Stellungnahme des ADFC Aschaffenburg-Miltenberg e.V. zur Ausbaustrecke B 26

Begehungen des ADFC zur Bewertung der Sicherheit der Radverkehrs

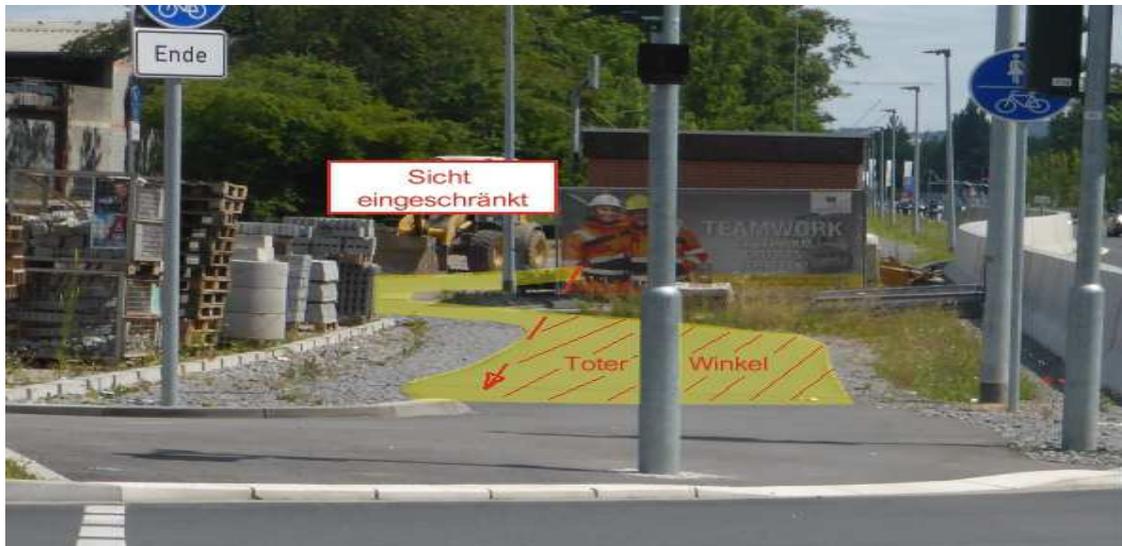
Radweg zu schmal, Sturzgefahr durch hochstehenden Bord (Bild 08) und in die Furt hineinreichende Bordstein-Kante auf der Südseite der Furt (Bild 09)

Es ist nicht eindeutig zuerkennen, welches Regelwerk zugrunde liegt → Rückmeldung/Info

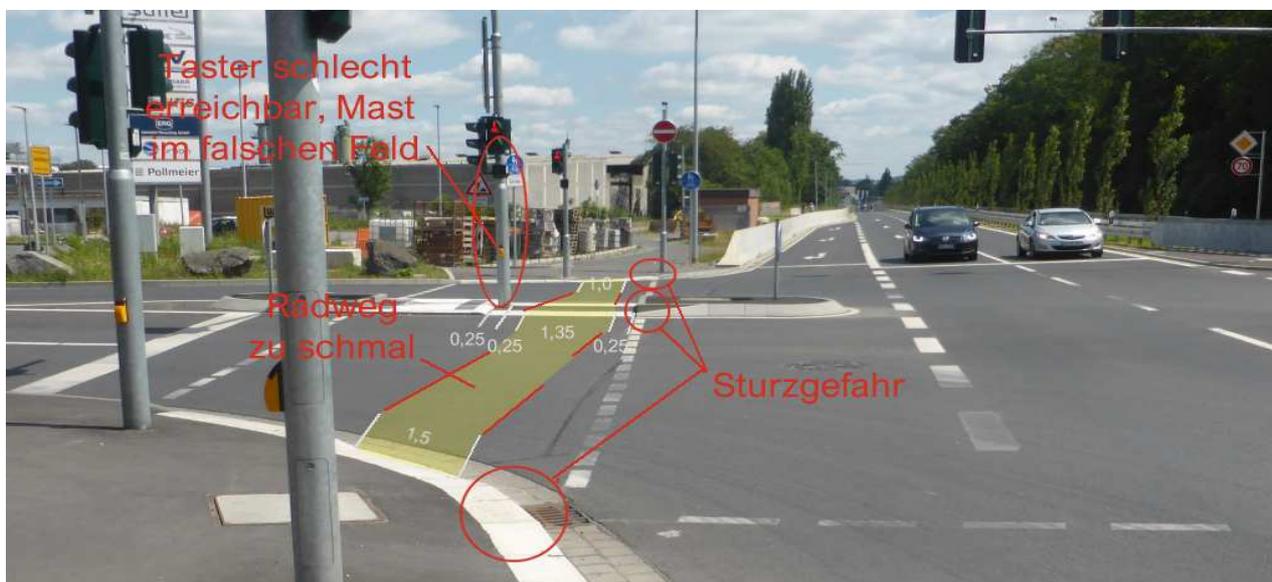
Hier waren Parkplätze offensichtlich wichtiger als der Radweg. Im Verlauf eines neuen Radwegs sollten die Sichtdreiecke und Anhaltewege unbedingt berücksichtigt werden. (Bild 10)

Mängel: Die Sichtweite an der Gasstation erscheint zu gering. Seit 2020 (Entwurfsplanung) hat die E-Bike-Mobilität und damit die Durchschnittsgeschwindigkeit des Radverkehrs deutlich zugenommen. Offensichtlich wurden die Prognosewerte missachtet.

Bushaltestelle Schönbusch stadtauswärts (Bild 12)

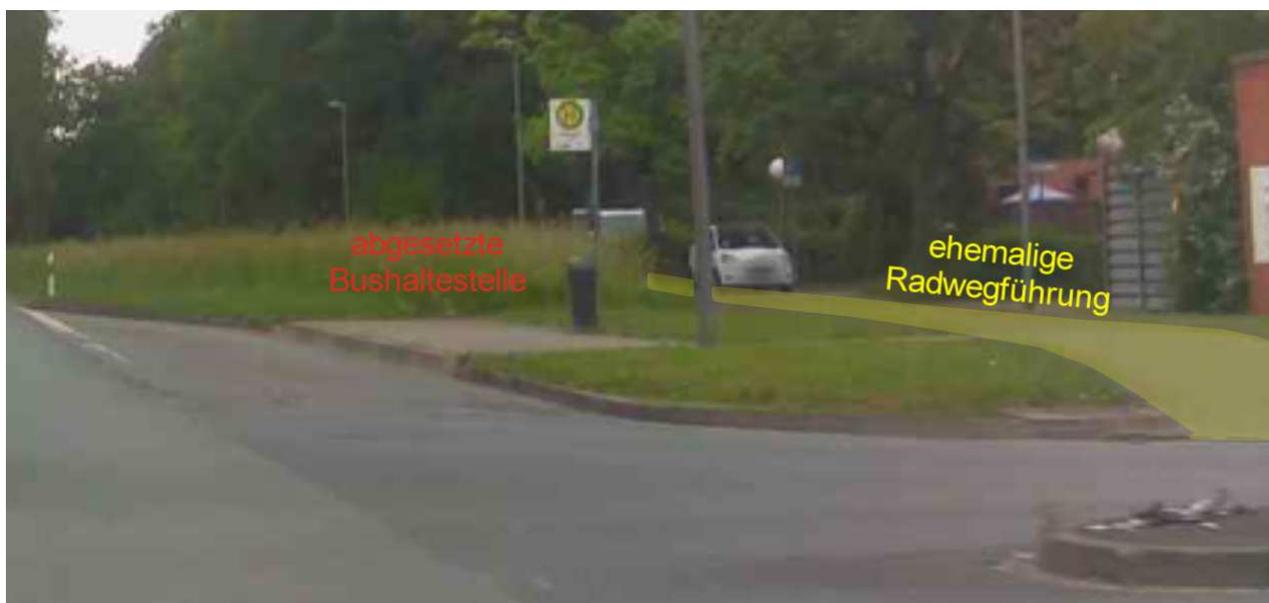
Der Radweg wird im Zweirichtungsverkehr über die Haltestelle geführt (Bild 12). Der Verkehrsraum ist großzügig bemessen. Allerdings wird sich der Radverkehr nicht nur auf die hier gelb dargestellten Fläche beschränken. Es besteht die Gefahr eines Konflikts mit den Wartenden (ERA 3.11).

Mangel: fehlende Flächenzuweisungen
